「常陽」耐震設計における既設工認からの変更点

建物・構築物及び機器・配管系の評価に関して、評価手法、解析条件などが、既設工認と異なる予定であるものを表 1～表 14 に示す。なお、解析モデルについては、今後、多少の変更が生じる場合がある。

補足表 1 建物・構築物の設工認からの変更点 (原子炉建物及び原子炉附属建物 (原子炉格納容器を含む) の地震応答解析)

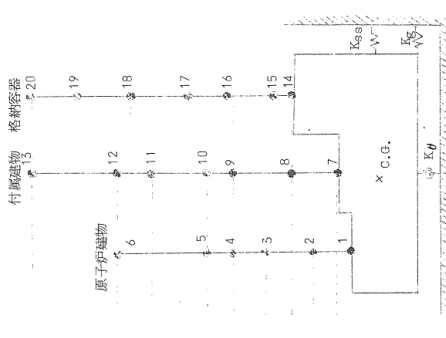
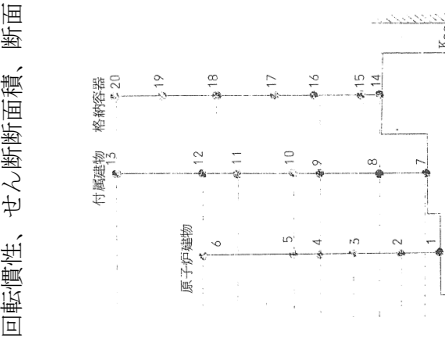
項目	内容	既設工認	今回工認	変更理由
入力地震動の算定	水平	地震振動調査結果に基づき、以下を基礎底面の入力地震動を設定している。 EL Centro NS 1940 (短周期成分の代表) Akita Record EW 1964 (長周期成分の代表)	基準地震動 S_s ($S_s-D, S_s-1 \sim S_s-6$ (2E)) を解放基盤表面に入力し、解放基盤表面から地表面までの地震応答解析を 1 次元等価線形解析により行い、基礎底面の入力地震動を算定している。	規則に基づき基準地震動を変更
	鉛直	なし		
地震応答解析 (水平)	解析モデル	多質点系 3 軸モデル	多質点系 3 軸モデル	現在の規格・規準に基づき設定 (補足表 1 参照)
	材料特性	コンクリート基準強度: 225kg/cm ² ヤング率: 2.11×10 ⁶ t/m ² (コンクリート) 2.11×10 ⁷ t/m ² (鋼構造) ポアソン比: 0.17 (コンクリート) 0.3 (鋼構造)	コンクリート基準強度: 22.1N/mm ² ヤング率: 2.21×10 ⁷ kN/m ² (コンクリート) 2.05×10 ⁸ kN/m ² (鋼構造) ポアソン比: 0.2 (コンクリート) 0.3 (鋼構造)	
	減衰定数	コンクリート : 5.0% 鋼構造 : 1.0%	コンクリート : 5.0% 鋼構造 : 1.0%	現在の規格・規準等*に基づき設定 *:側面回転ばねについては、水平ばねと同様に JEAC4601-2008、2015 に記載されている NOVAK の方法を適用
	底面ばね	水平及び回転ばねを考慮 (建物の支持砂層の弾性波速度、弾性係数に基づき算定)	水平及び回転ばねを考慮 (田治見の振動アトミタンス理論により算定)	
	側面ばね	側面水平ばねを考慮 (建物の支持砂層の弾性波速度、弾性係数に基づき算定)	側面水平及び回転ばねを考慮 (建物地下部分の 3 面以上が周辺地盤と接しているため、埋込み効果が期待できる NOVAK の方法により算定)

項目	既設工認	今回設工認
<p>解析モデル (水平)</p>	<p>EW 方向 (NS 方向と回転慣性、せん断面積、断面 2 次モーメントが異なる)</p> 	<p>NS 方向 (EW 方向と回転慣性、せん断面積、断面 2 次モーメントが異なる)</p>

表 2 建物・構築物の設工認からの変更点 (主冷却機建物の地震応答解析)

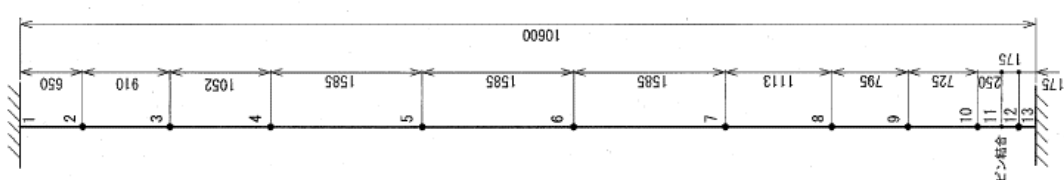
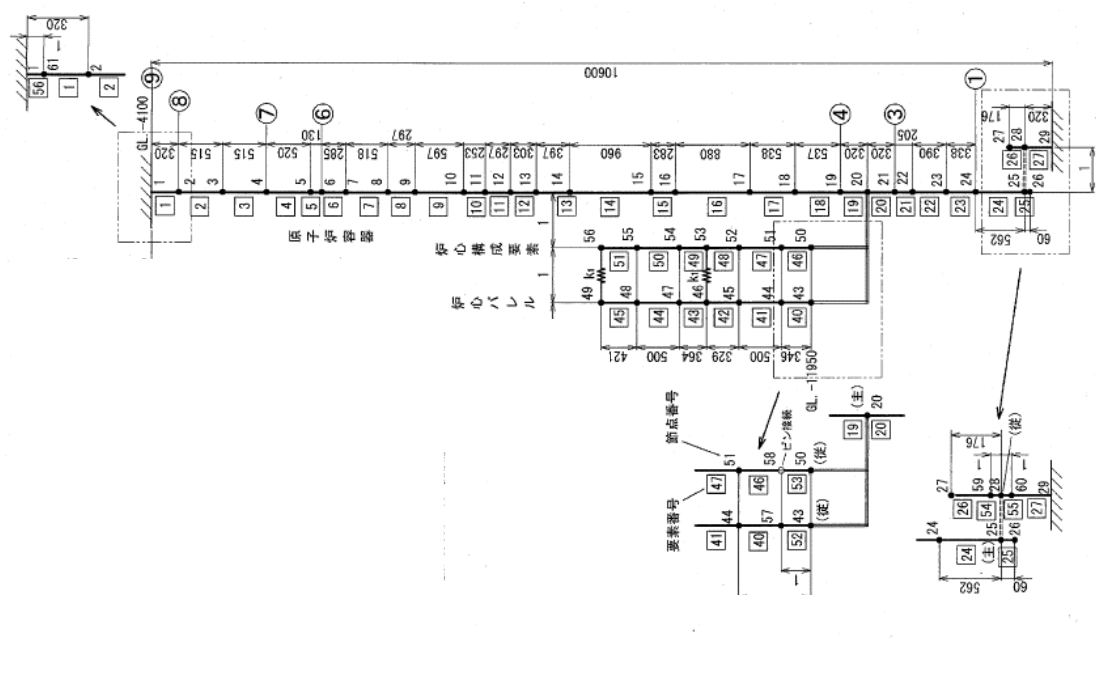
項目	内容	既設工認	今回設工認	変更理由
入力地震動の算定	水平	地盤振動調査結果に基づき、以下を基礎底面の入力地震動を設定している。 EL Centro NS 1940 (短周期成分の代表) Akita Record EW 1964 (長周期成分の代表)	基準地震動 Ss (Ss-D, Ss-1~Ss-6 (2E)) を解放基盤表面に入力し、解放基盤表面から地表面までの地震応答解析を 1 次元等価線形解析により行い、基礎底面の入力地震動を算定している。	規則に基づき基準地震動を変更。
	鉛直	なし		
地震応答解析 (水平)	解析モデル	多質点系 1 軸モデル	多質点系 1 軸モデル	現在の規格・規準に基づき設定 (補足表 2 参照)
	材料特性	コンクリート基準強度： 210kg/cm ² ヤング率： 2.11×10 ⁶ t/m ² (コンクリート) ポアソン比： 0.17 (コンクリート)	コンクリート基準強度： 20.6N/mm ² ヤング率： 2.21×10 ⁷ kN/m ² (コンクリート) ポアソン比 0.2 (コンクリート)	現在の規格・規準等*に基づき設定 *：側面回転ばねについては、水平ばねと同様に JEAC4601-2008、2015 に記載されている NOVAK の方法を適用
	減衰定数	コンクリート：5.0%	コンクリート：5.0%	
	底面ばね	水平及び回転ばねを考慮 (建物の支持砂層の弾性波速度、弾性係数に基づき算定)	水平及び回転ばねを考慮 (田治見の振動アトミタンス理論により算定)	
	側面ばね	側面水平ばねを考慮 (建物の支持砂層の弾性波速度、弾性係数に基づき算定)	側面水平及び回転ばねを考慮 (建物地下部分の 3 面以上が周辺地盤と接しているため、埋込み効果が期待できる NOVAK の方法により算定)

補足表 6 機器・配管系の設工認からの変更点 (地震応答解析)

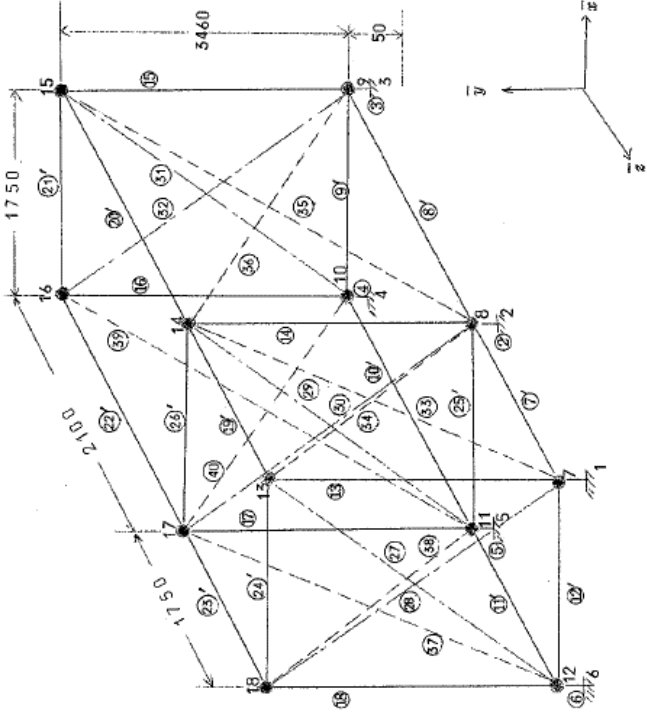
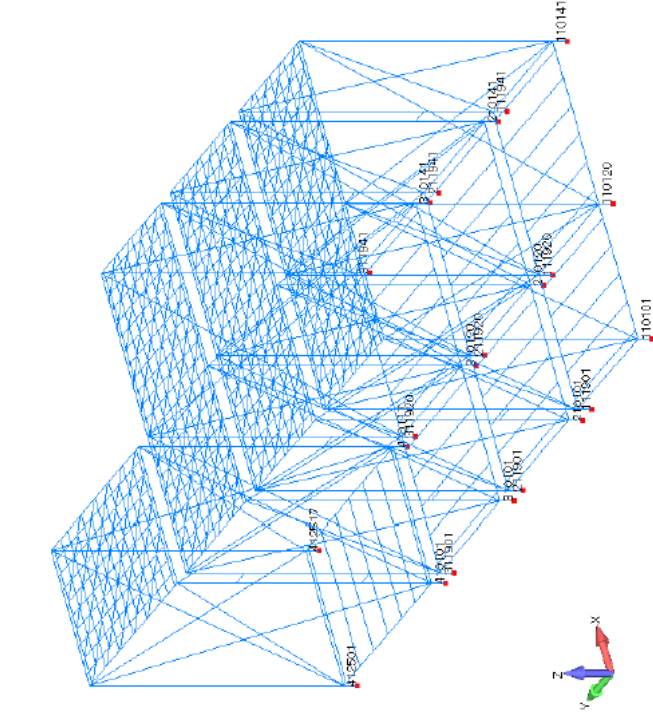
項目	内容	既設工認	今回設工認	変更理由	
地震応答解析（水平）	解析モデル	なし （重心に質量が集中するものとした1質点系による公式計算の結果、固有振動数が81.5Hzとなることから、剛構造として取扱っている）	多質点系4軸モデル （ロータ、熱遮蔽、内部胴、ケーシングの4軸でモデル化）	現在の規格・規準に基づき設定 （補足表6参照）	
	材料特性				ヤング率： 1.73×10 ⁵ N/mm ² (SUS304) 1.99×10 ⁵ N/mm ² (炭素鋼) ポアソン比 0.3
	減衰定数				1.0%
地震応答解析（鉛直）	解析モデル	なし	多質点系4軸モデル （ロータ、熱遮蔽、内部胴、ケーシングの4軸でモデル化）	現在の規格・規準に基づき設定 （補足表6参照）	
	材料特性				ヤング率： 1.73×10 ⁵ N/mm ² (SUS304) 1.99×10 ⁵ N/mm ² (炭素鋼) ポアソン比 0.3
	減衰定数				1.0%

項目	既設工認	今回設工認
<p>解析モデル (水平)</p> <p>なし</p> <p>(重心に質量が集中するものとした1質点系による公式計算の結果、固有振動数が81.5Hzとなることから、剛構造として取扱っている)</p>

補足表 8 機器・配管系の設工認からの変更点 (原子炉附属建物使用燃料貯蔵ラックの地震応答解析)

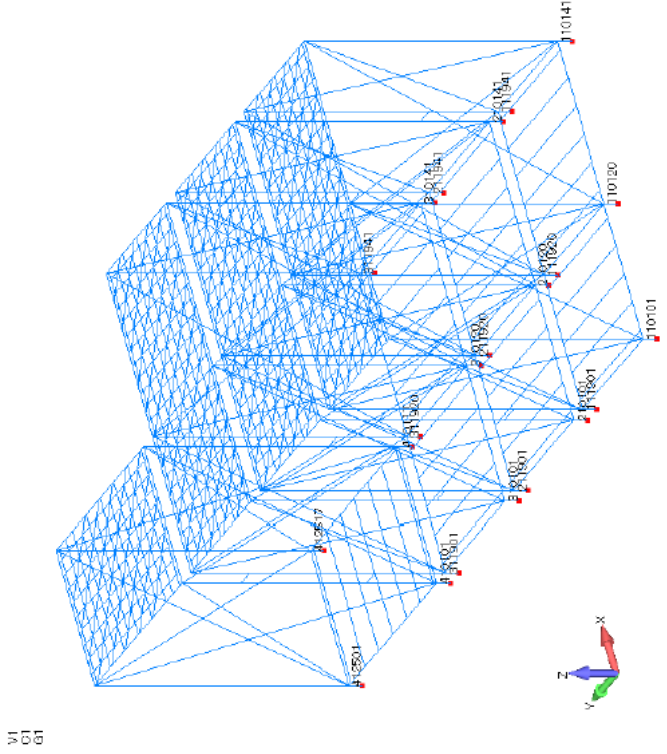
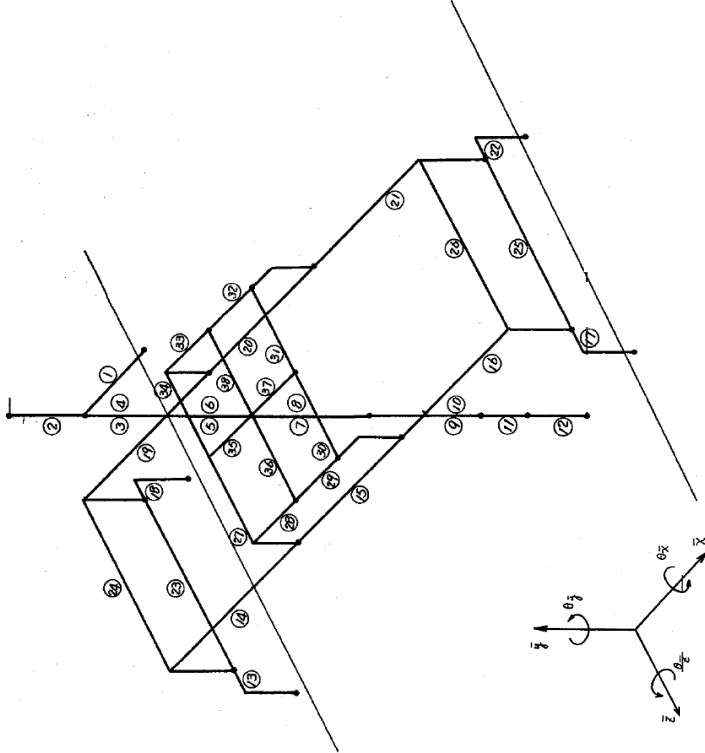
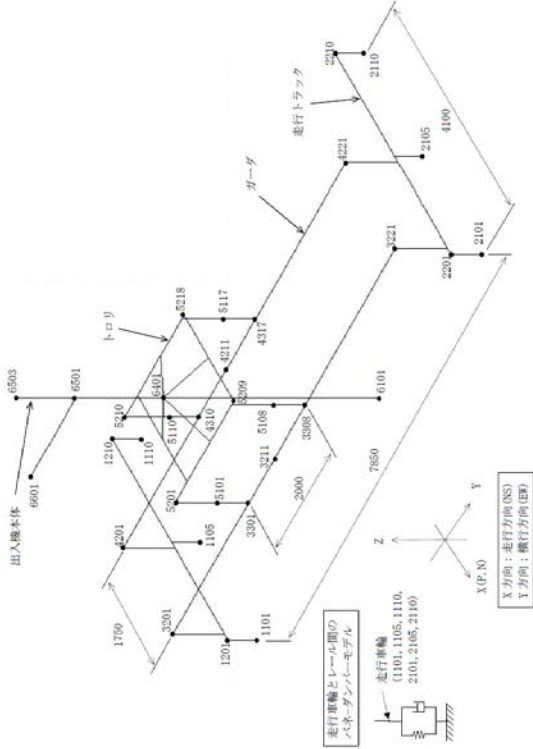
項目	内容	既設工認	今回設工認	変更理由
地震応答解析（水平）	解析モデル	多質点系モデル （ラック 1～ラック 4 のうち、安全側となる一つをモデル化）	多質点系モデル （ラック 1～ラック 4 のすべてをモデル化）	ラック間も接続されているため、すべてをモデル化 （補足表 8 参照）
	材料特性	ヤング率 $2.03 \times 10^4 \text{kg/mm}^2$ ポアソン比 0.3	ヤング率 $1.92 \times 10^5 \text{N/mm}^2$ ポアソン比 0.3	
	減衰定数	1.0%	1.0%	現在の規格・規準に基づき設定
地震応答解析（鉛直）	解析モデル	なし	多質点系モデル （ラック 1～ラック 4 のすべてをモデル化）	現在の規格・規準に基づき設定 （補足表 8 参照）
	材料特性		ヤング率 $1.92 \times 10^5 \text{N/mm}^2$ ポアソン比 0.3	
	減衰定数		1.0%	現在の規格・規準に基づき設定

項目	既設工認	今回設工認
<p>解析モデル (水平)</p>		
	<p>ラックの大きさが異なるラック 1〜ラック 3 とラック 4 のうち、解析代表ラックとしてラック 1〜ラック 3 のうちのの一つをモデル化。</p>	<p>ラック 1〜ラック 4 のすべてをモデル化。</p>

項目	既設工認	今回設工認
解析モデル (鉛直)	なし	 <p data-bbox="1077 515 1109 952">ラック 1～ラック 4 のすべてをモデル化。</p>

補足表 10 機器・配管系の設工認からの変更点 (原子炉附属建物使用済燃料貯蔵設備キャスククレーン地震応答解析)

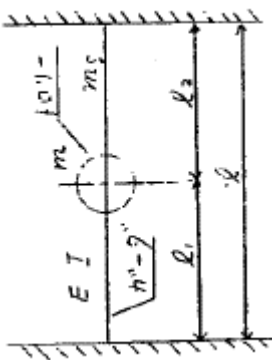
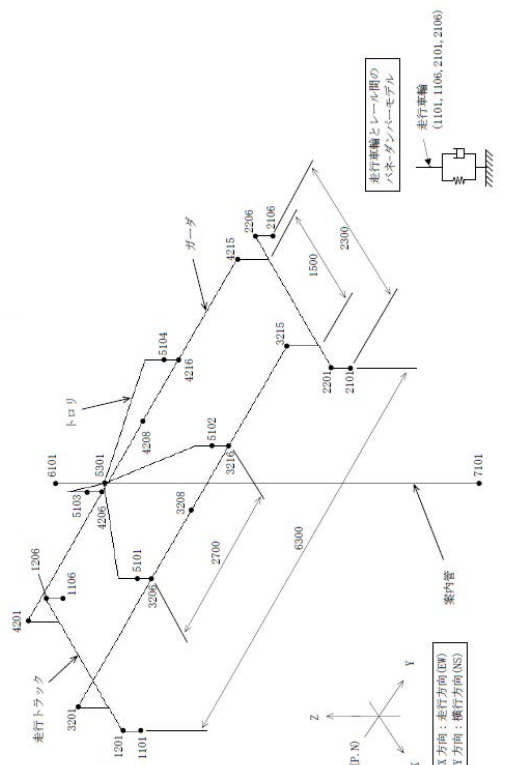
項目	内容	既設工認	今回設工認	変更理由	
地震応答解析（水平）	解析モデル	なし (静的評価)	多質点系モデル	鉛直モデル作成によるモデル共通化 (補足表 10 参照)	
	材料特性				ヤング率 $2.02 \times 10^5 \text{N/mm}^2$ ポアソン比 0.3
	減衰定数				2.0%
地震応答解析（鉛直）	解析モデル	なし	多質点系モデル (鉛直方向の接触、浮き上がりを考慮した非線形解析モデル)	現在の規格・規準に基づき設定 (補足表 10 参照)	
	材料特性				ヤング率 $2.02 \times 10^5 \text{N/mm}^2$ ポアソン比 0.3
	減衰定数				2.0%

補足表 13 機器・配管系の設工認からの変更点 (地震応答解析)

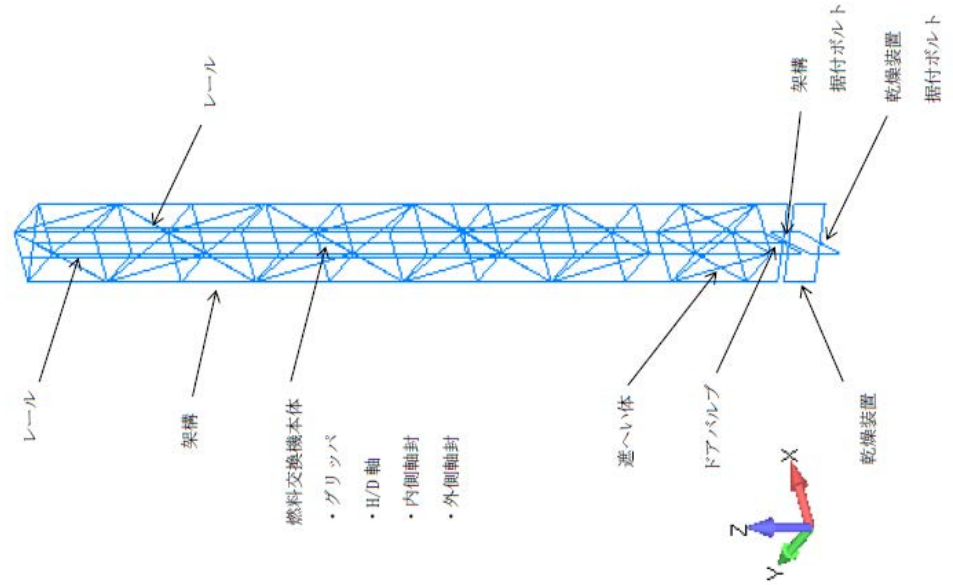
項目	内容	既設工認	今回設工認	変更理由
地震応答解析 (水平)	解析モデル	多質点系モデル	多質点系モデル	現在の規格・規準に基づき設定 (補足表 13 参照)
	材料特性	ヤング率 $1.82 \times 10^4 \text{kg/mm}^2$ ポアソン比 0.3	ヤング率 $2.01 \times 10^5 \text{N/mm}^2$ ポアソン比 0.3	
	減衰定数	1.0%	1.0%	
地震応答解析 (鉛直)	解析モデル	なし	多質点系モデル	現在の規格・規準に基づき設定 (補足表 13 参照)
	材料特性		ヤング率 $2.01 \times 10^5 \text{N/mm}^2$ ポアソン比 0.3	
	減衰定数		1.0%

項目	既設工認	今回設工認
<p>解析モデル (水平)</p>	<p>注記 ⑨～⑫は、それぞれ4本の垂直部材で構成されている。</p> <p>基点番号</p>	<p>レール</p> <p>架構</p> <p>燃料交換機本体</p> <ul style="list-style-type: none"> ・グリップ ・H/D 軸 ・内側軸封 ・外側軸封 <p>遮へい体</p> <p>ドアバルブ</p> <p>乾燥装置</p> <p>据付ボルト</p> <p>乾燥装置 据付ボルト</p>
